施設名	山内川
提案区分	安心・安全整備
提案箇所	亀岡市吉川町吉田(山内川橋上流約200m~下流南桑中学通路)
提案内容	土砂浚渫
現在の状況	土砂が堆積しているため濡筋が狭く、水が流れにくい状況となっている。

審査結果

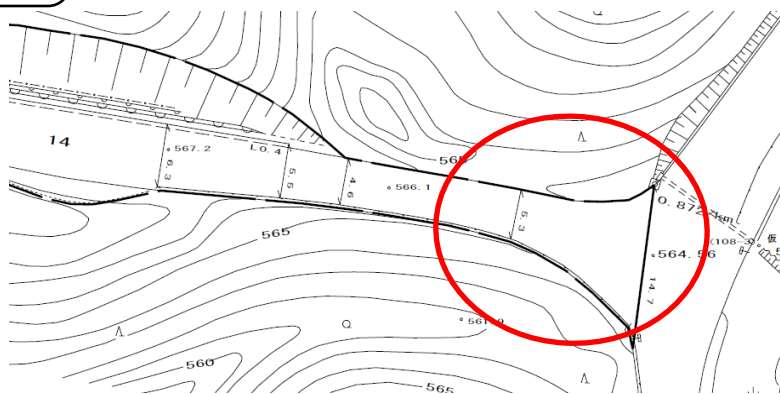
施設名	園部能勢線
提案区分	安心・安全整備
提案箇所	亀岡市畑野町
提案内容	交差点改良
現在の状況	交差点付近について、2車線が確保できていない

実施しない（複数年を要する大規模な改修工事であるため）

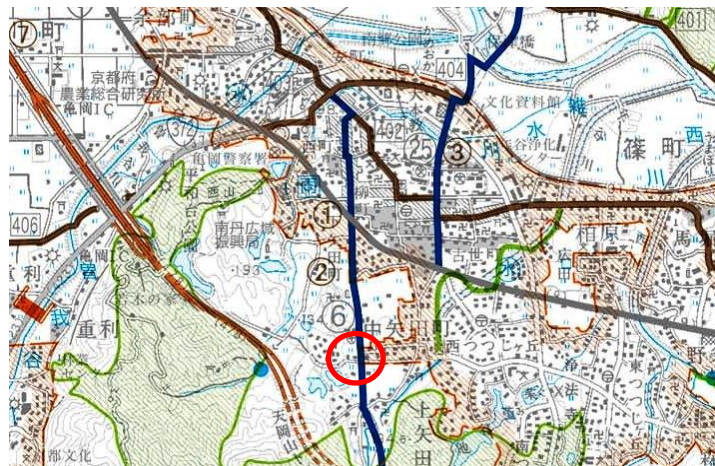
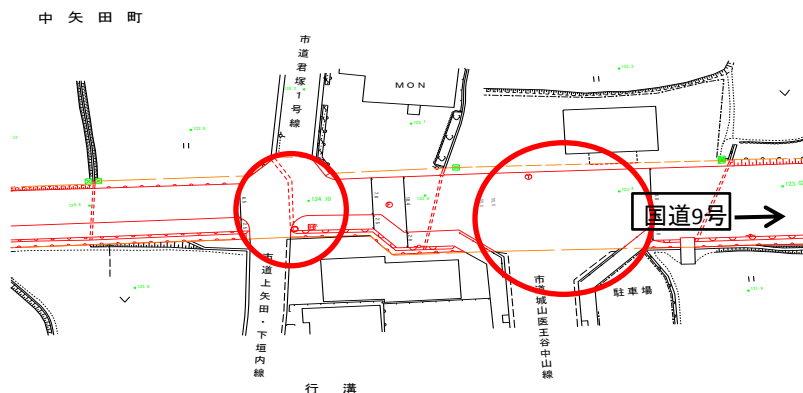
施設名	枚方亀岡線
提案区分	安心・安全整備
提案箇所	亀岡市下矢田町君塚
提案内容	交差点改良
現在の状況	府道部は規格改良済みである(安全施設等も設置済)。

実施しない(規格改良済みで、安全施設等設置済であるため)

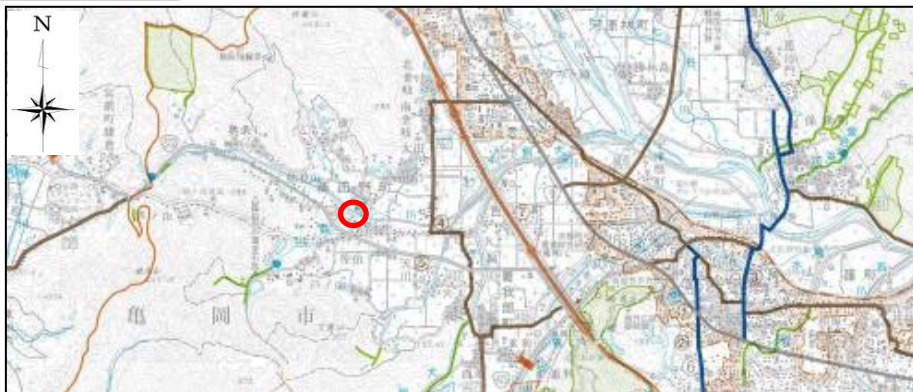
施設名	菰川
提案区分	安心・安全整備
提案箇所	亀岡市菰田野町佐伯
提案内容	土砂浚渫
現在の状況	濡筋が狭い状況で蛇行している。左右岸ともに土砂が堆積し、草が生えている状況である。

実施①

現況写真

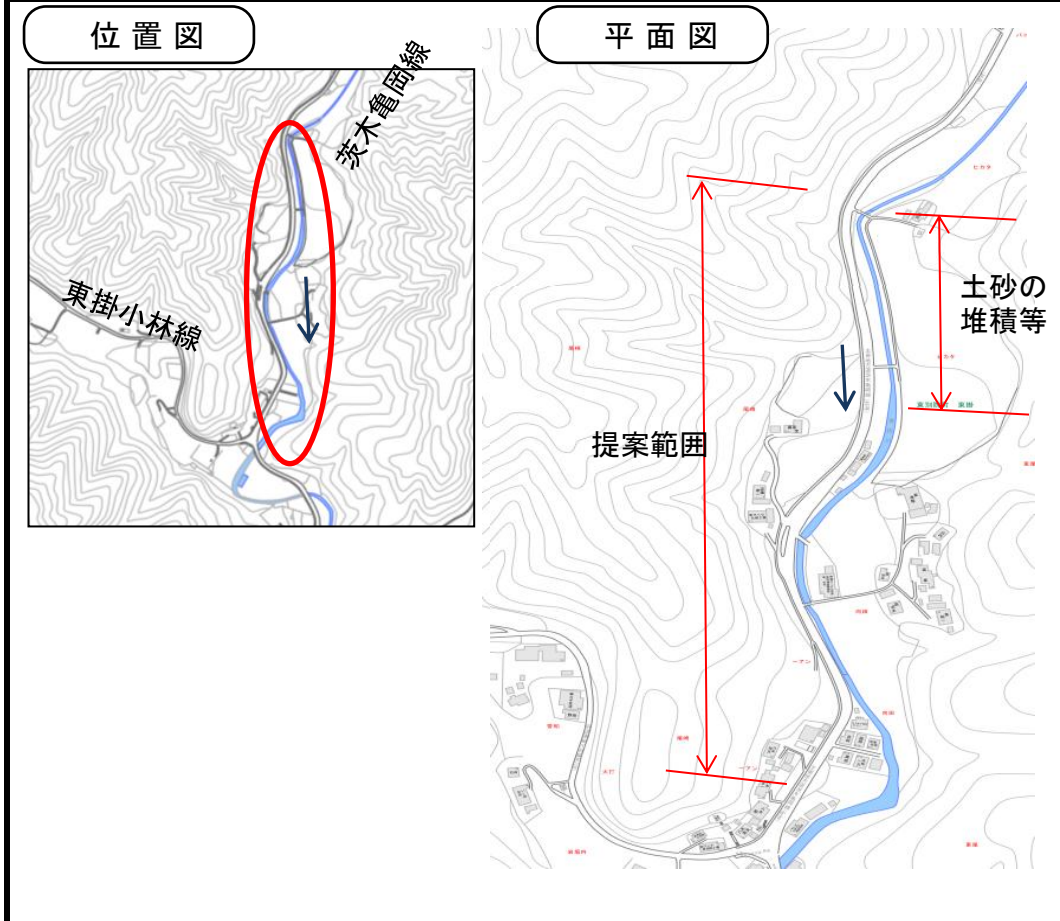
施設名	東掛川
提案区分	安心・安全整備
提案箇所	亀岡市東別院町東掛
提案内容	土砂浚渫
現在の状況	提案箇所の上流部で土砂の堆積が見られる。また、草木が生い茂っている状況。中流部や下流部では堆積ではなく河床低下傾向。

土砂の堆積や
草や雑木

河床洗掘

左岸護岸
破損

土砂堆積は見られない

審査結果	実施① (上流部の堆積区間において実施)
------	----------------------
